GRAD DUBROVNIK

**IZMJENE I DOPUNE
DETALJNOG PLANA UREĐENJA STAMBENOG NASELJA SOLITUDO**

III. Obrazloženje

Zavod za prostorno uređenje Dubrovačko-neretvanske županije
Dubrovnik, prosinac 2018.

Kartografski prikaz, **4.2. Građevinska područja naselja – Dubrovnik**

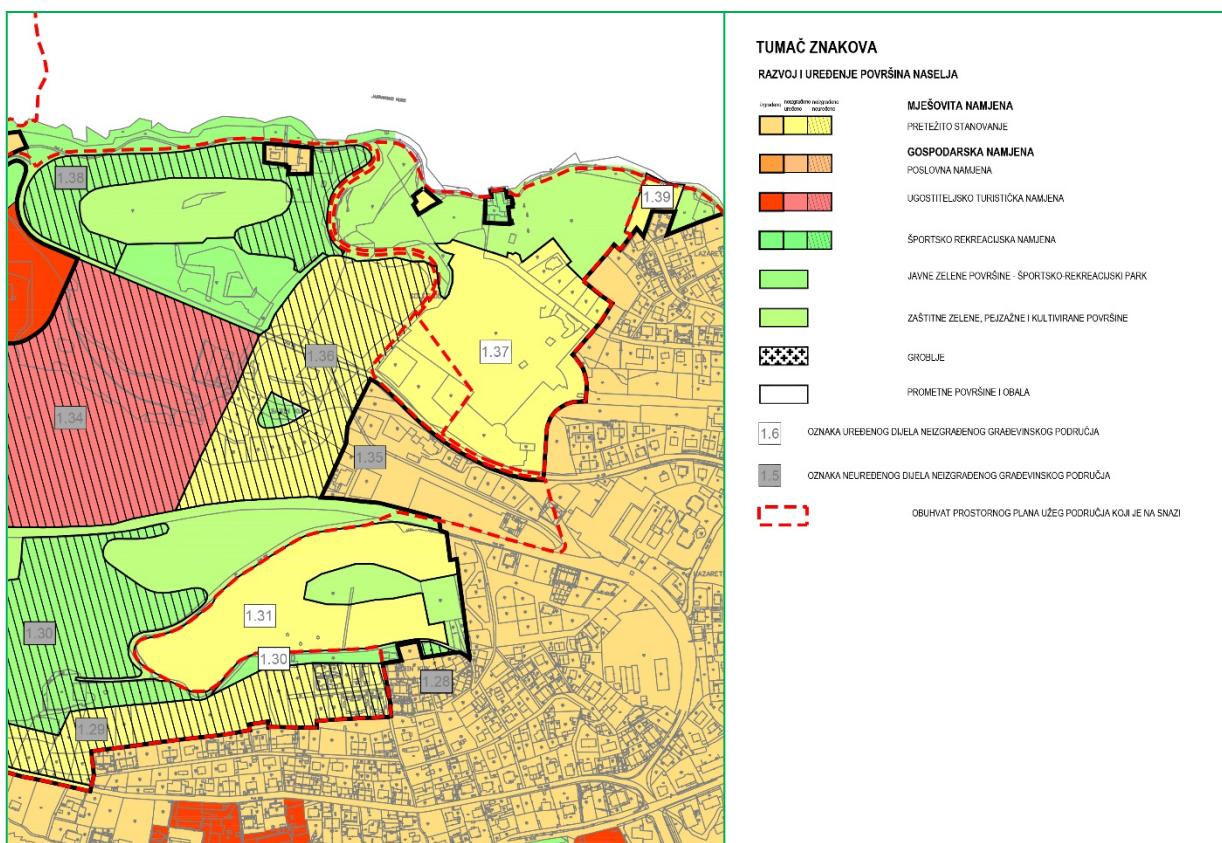
Na kartografskom prikazu 4.2. Građevinska područja naselja – Dubrovnik u građevinskom području naselja povećava se mješovita namjena – neizgrađeni uređeni dio - pretežito stanovanje, a smanjuje namjena zaštitno zelenilo, pejsažne i kultivirane površine za područje proširenja zone D4 radi izgradnje dječjeg vrtića većeg kapaciteta te za područje čestice za redovitu upotrebu ozakonjene zgrade.

U tabelarnom prikazu prostornih pokazatelja iz Dopuna Plana mijenjaju se namjene, te se područje 1.37. i dio područja 1.30. određuje kao uređeni neizgrađeni dio. Također se navodi da je GUP-om propisan AUN za D7.

Kartografski prikaz 1. Detaljna namjena površina

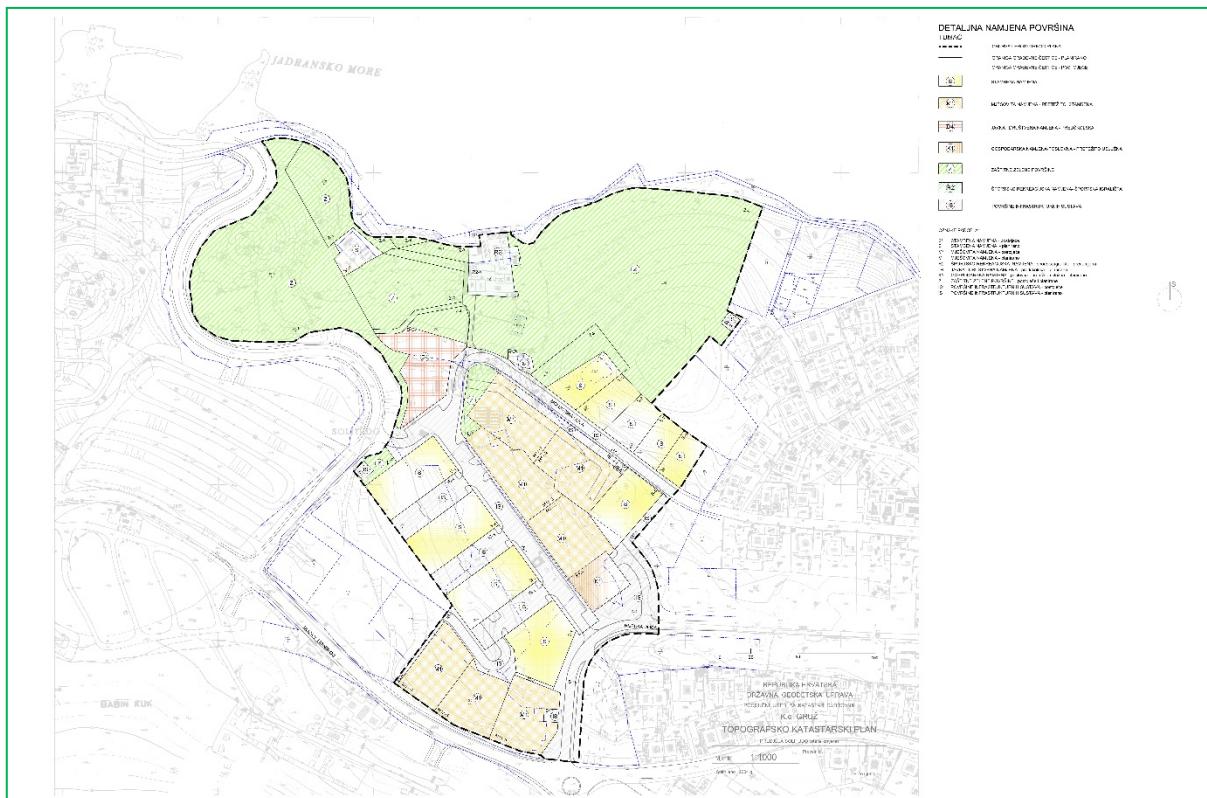
Smanjuje se obuhvat DPU-a stambenog naselja Solitudo za dio područja M1₃ i dijela Z2 iz važećeg DPU-a stambeno naselje Solitudo na sjeverozapadnom dijelu obuhvata gdje se izmjenama i dopunama GUP-a Grada Dubrovnika planira zona vjerske namjene (D7) za izgradnju crkve sa pastoralnim centrom. Za to područje, s obzirom da se radi o novim građevinama društvenih djelatnosti, je sukladno GUP-u Grada Dubrovnika, članak 48., određena obveza provođenja javnog arhitektonsko-urbanističkog natječaja iz područja prostornog uređenja.

Na kartografskom prikazu 1. Detaljna namjena površina izmjene se odnose na planiranje građevinskih čestica označe M1₃-1, M1₃-2, M1₃-3 i M1₃-7 mješovite namjene, Z-10 zaštitne zelene površine i IS-12 površine infrastrukturnih sustava na mjestu zone K3 - poslovne namjene – komunalno servisne te zone K1-1, poslovne – pretežito uslužne, povećanje građevne čestice označe D4 – javne i društvene namjene – predškolske (vrtić), te dodavanje građevne čestice označe S*-3, čestice za redovitu upotrebu ozakonjene zgrade radi usklađenja s postojećim stanjem na području Solitudo.

Ucrtana je i infrastrukturna površina IS-11, TS Solutudo 3.

Korigiran je planirani dio Moluntske ulice radi usklađenja s postojećim stanjem i ucrtavanja čestice za redovitu upotrebu ozakonjene zgrade.

Kartografski prikaz 2a. Elektronička komunikacijska mreža i kom. infrastrukturna mreža - Elektroenergija

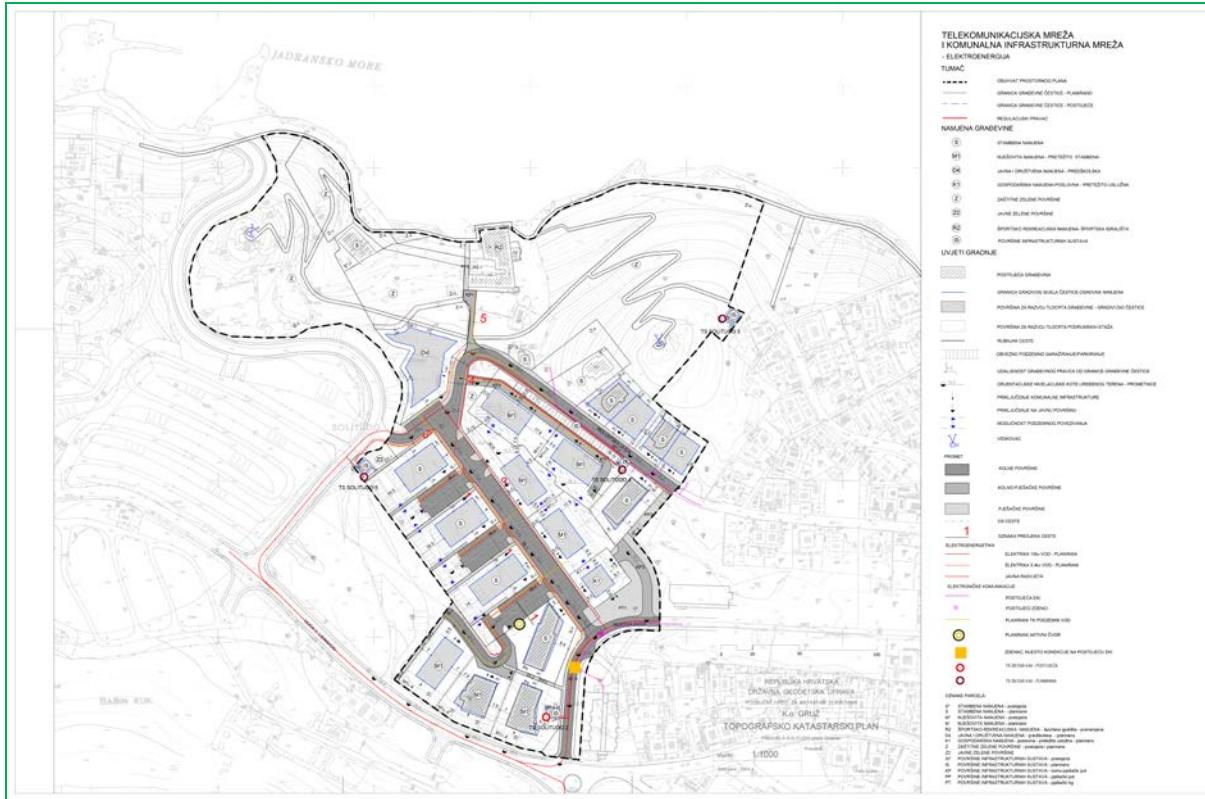
Mijenja se naziv kartografskog prikaza sukladno novoj terminologiji u oblasti elektoničkih komunikacija.

Na kartografskom prikazu 2a. Elektronička komunikacijska mreža i komunalna infrastrukturna mreža – Elektroenergija izmjene se odnose na ucrtavanje postojeće elektroničko komunikacijske mreže šireg područja te na nju povezane planirane EKI mreže u obuhvatu plana. Također i na ucrtavanje postojeće elektroopskrbne mreže šireg područja te na nju povezane planirane mreže u obuhvatu plana.

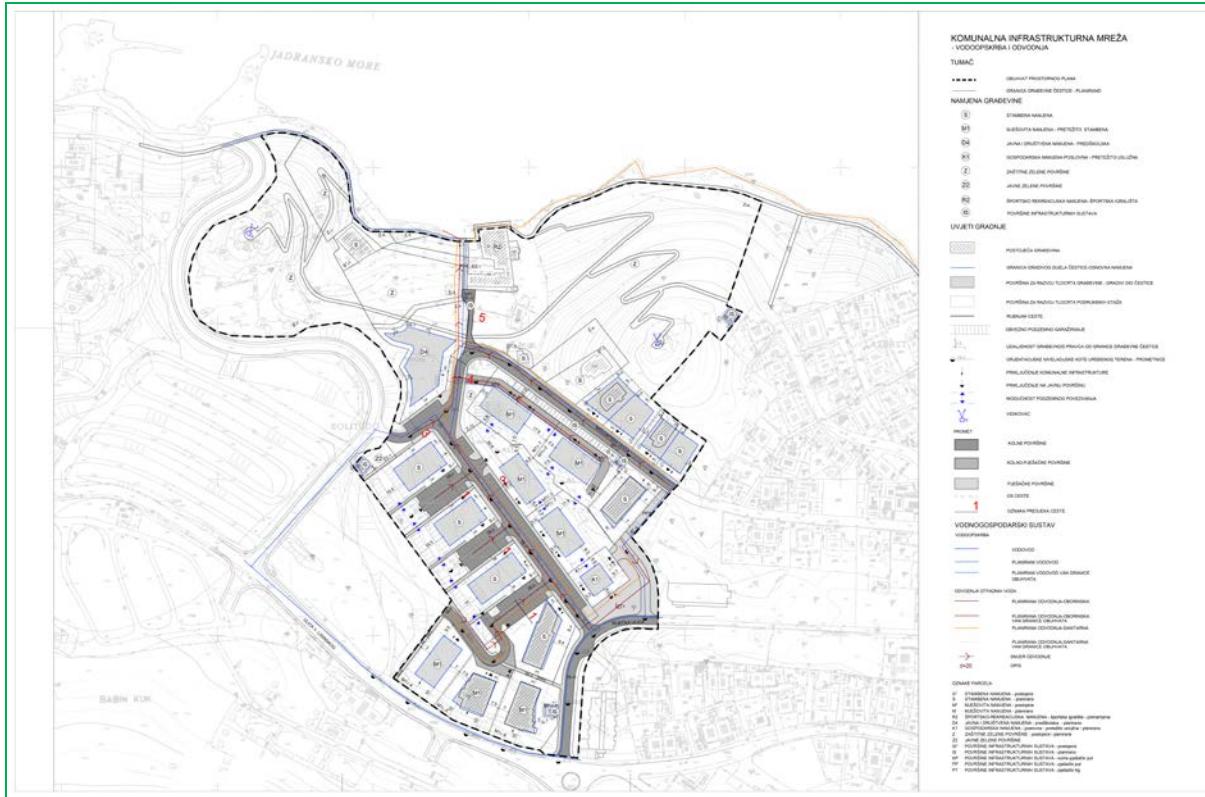
Izdvaja se područje D7, lokacija za gradnju Pastoralnog centra s crkvom iz obuhvata DPU-a stambeno naselje „Solitudo“ te se ukida i dio elektroničke komunikacijske mreže i elektroopskrbne mreže koji je planiran kroz to područje. Elektroopskrbna i EK mreža unutar lokaliteta D7 riješiti će se kroz obvezu provođenja javnog arhitektonsko-urbanističkog natječaja iz područja prostornog uređenja .

Ucrtana je TS Solitudo 3 za koju se radi idejni projekt.

Izmještena je TS Solitudo 5 radi smanjenja obuhvata Plana te je planirana sjevernije uz istu javno-prometnu površinu unutar obuhvata. Upisani su točni nazivi trafostanica.

Izbrisani je planirani 35kV jer nije u sadašnjim razvojnim planovima elektroopskrbne mreže.

Kartografski prikaz 3. Uvjeti korištenja, uređenja i zaštite površina

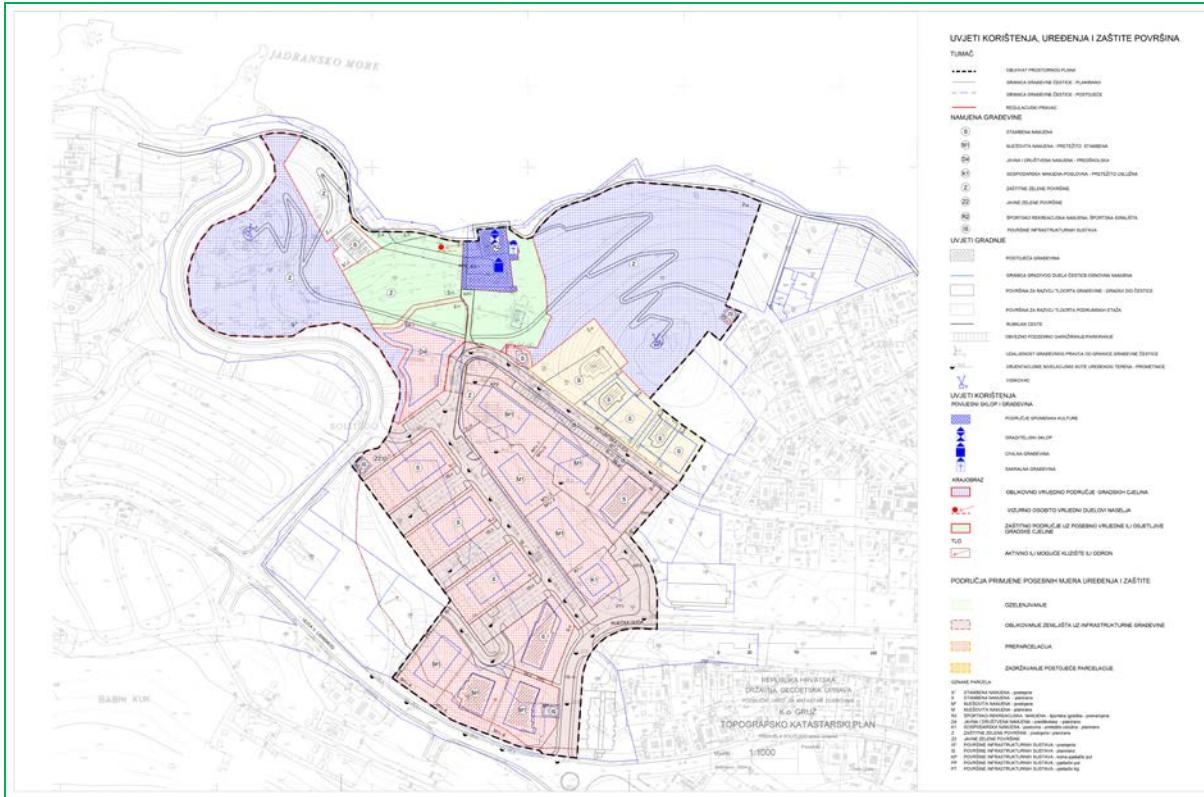
Na kartografskom prikazu 3. Uvjeti korištenja, uređenja i zaštite površina izmjene se odnose na ucrtavanje oznake za preparcelaciju na novoformirane građevinske čestice oznake M13-1, M13-2, M13-3 i M13-7 mješovite namjene, Z-10 zaštitne zelene površine i IS-12 površine infrastrukturnih sustava, na dijelu (povećanja) građevne čestice oznake D4 – javne i društvene namjene – predškolske (vrtić), na građevnu čestice oznake S*-3 , postojeće stambene namjene te na infrastrukturnu površinu IS-11, TS Solitudo 3 na području Solitudo.

Kartografski prikaz 4. Uvjeti gradnje

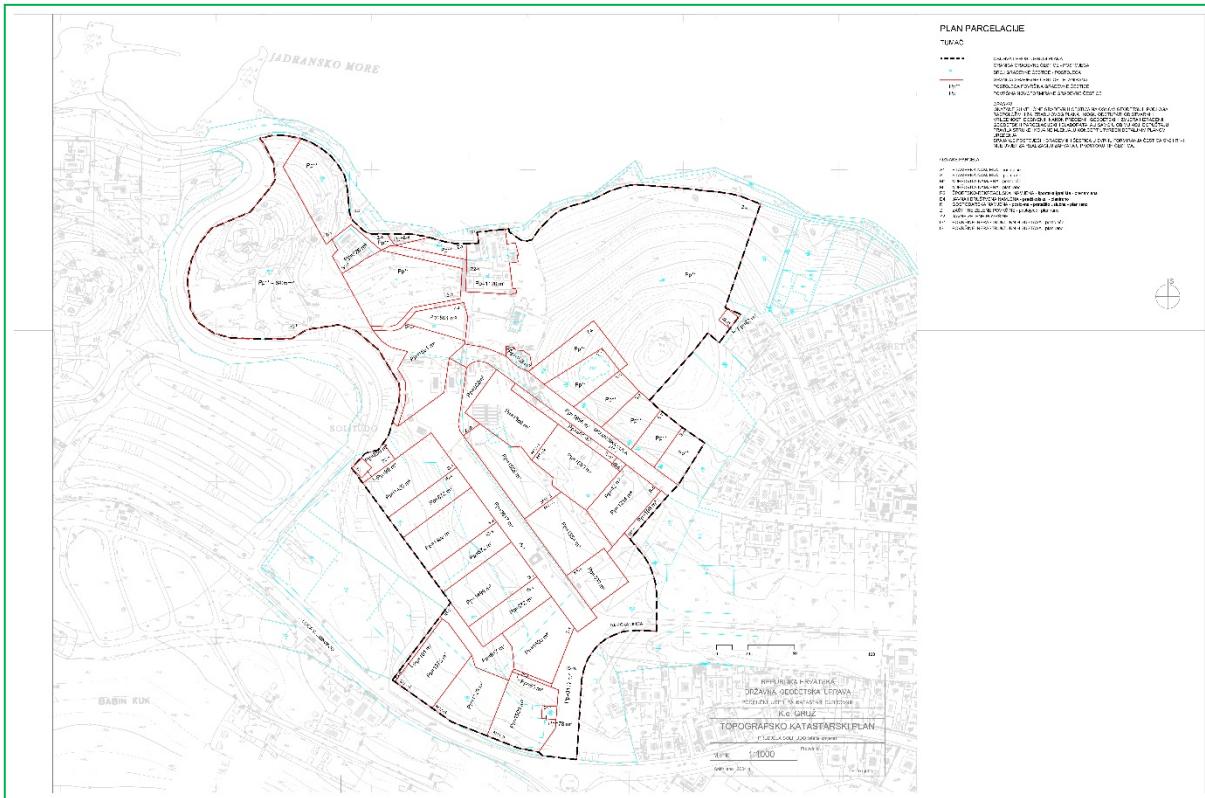
Na kartografskom prikazu 4. Uvjeti gradnje izmjene se odnose na određivanje gradivog dijela novoformiranih čestica i to površina za razvoj tlocrta građevine i površina za razvoj tlocrta podrumskih etaža, obveznih građevnih pravaca kao i propisivanje uvjeta udaljenosti građevnog pravca od građevne čestice te pozicija priključenja komunalne infrastrukture kao i pozicije priključenja na javnu površinu za čestice oznake M13-1, M13-2, M13-3 i M13-7 mješovite namjene te čestice oznake D4 – javne i društvene namjene – predškolske (vrtić) kao i planiranje površine Z-10, zaštitne zelene površine i IS-12 površine infrastrukturnih sustava.

Ucrtane su i građevne čestice oznake S*-3 , postojeće stambene namjene te infrastrukturna površina IS-11, TS Solutudo 3 na području Solitudo.

Kartografski prikaz 4a. Plan parcelacije

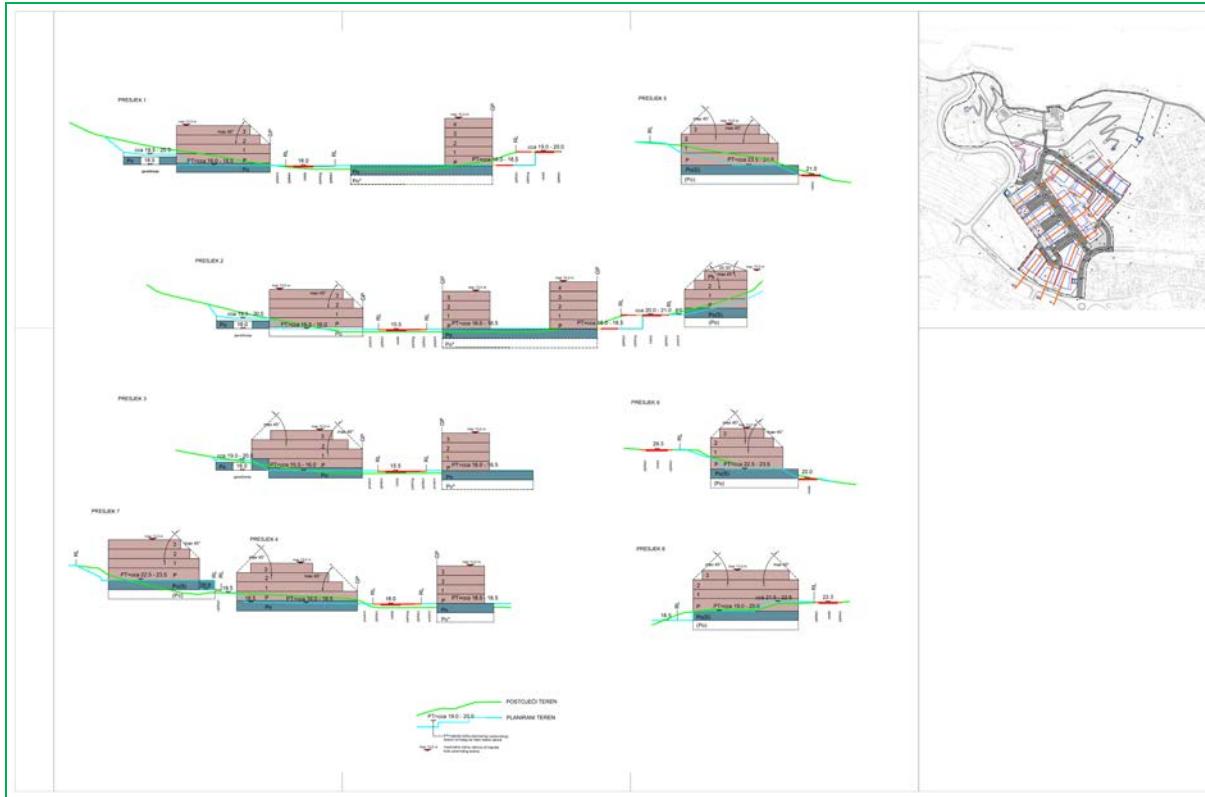
Na kartografskom prikazu 4a. Plan parcelacije izmjene se odnose na novu parcelaciju za bivšu zonu K3 i K1 i to na čestice oznake K1, M13-1, M13-2, M13-3 i M13-7 mješovite namjene, česticu oznake Z-10, zaštitne zelene površine i IS-12 površine infrastrukturnih sustava. Zatim za česticu oznake D4 – javne i društvene namjene – predškolske (vrtić) s obzirom na njeno povećanje te za građevnu česticu postojeće stambene namjene oznake S*-3 kao i za građevne čestice površine infrastrukturnih sustava IS-7 TS Solitudo 5 i IS-11, TS Solutudo 3.

Promjene su nastale i zbog smanjenja obuhvata plana.

S obzirom na ove izmjene korigirane su i građevne čestice Z-2, Z-4, Z-8, IS*-3 te IS-2.
